TI_2507: 背面スペーサー

iVario 2-XS、iVario Pro 2-S

2025/04/29

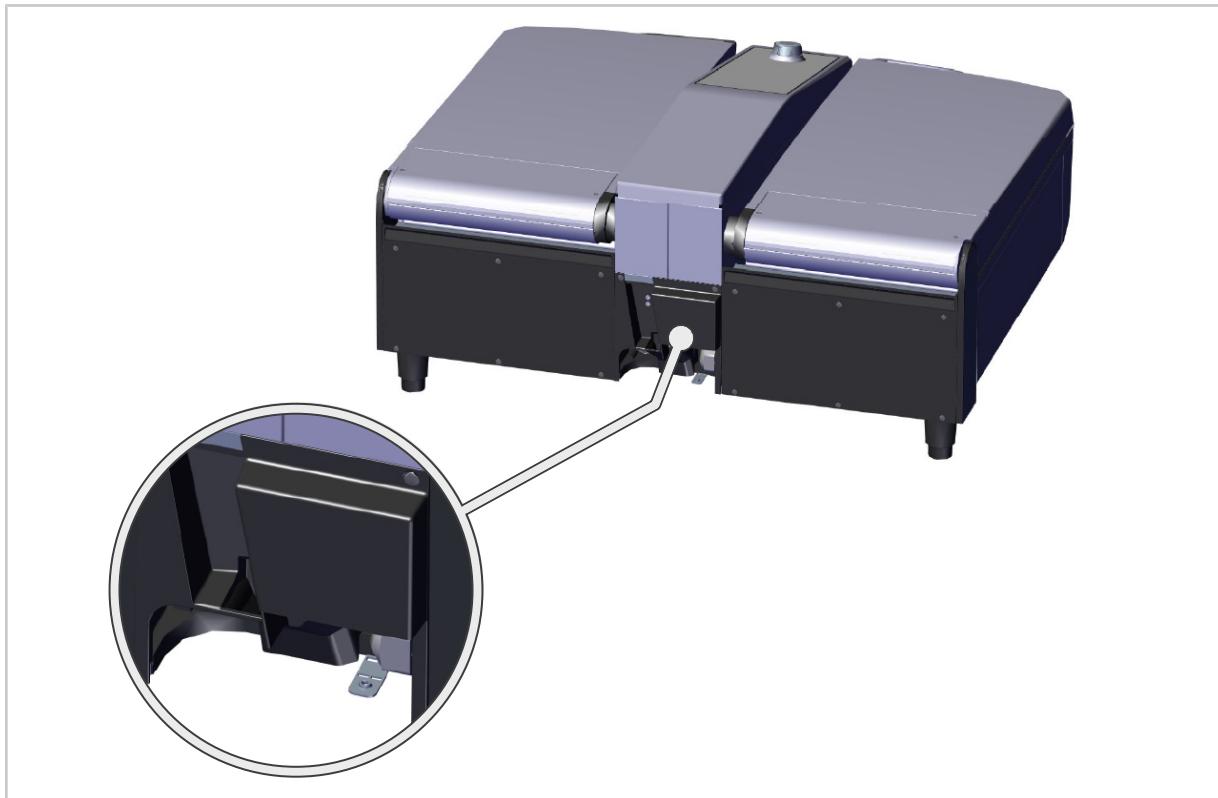
ユニットの背面と壁の間に30 mmの最低間隔を確保するため、製造日が2025年4月30日以降のiVario 2-XSおよびiVario Pro 2-Sには背面スペーサーが標準で付属されます。背面スペーサーは必要に応じて後付けできます。これはサービス部品として品番：12.03.550S で注文できます。

iVario 2-XSまたはiVario Pro 2-Sを、壁との間隔が30 mm未満の架台に設置する場合は、架台延長部 30 mm (1) のレトロフィットキットを取り付けることができます。これはサービス部品として品番：60.79.644P で注文できます。
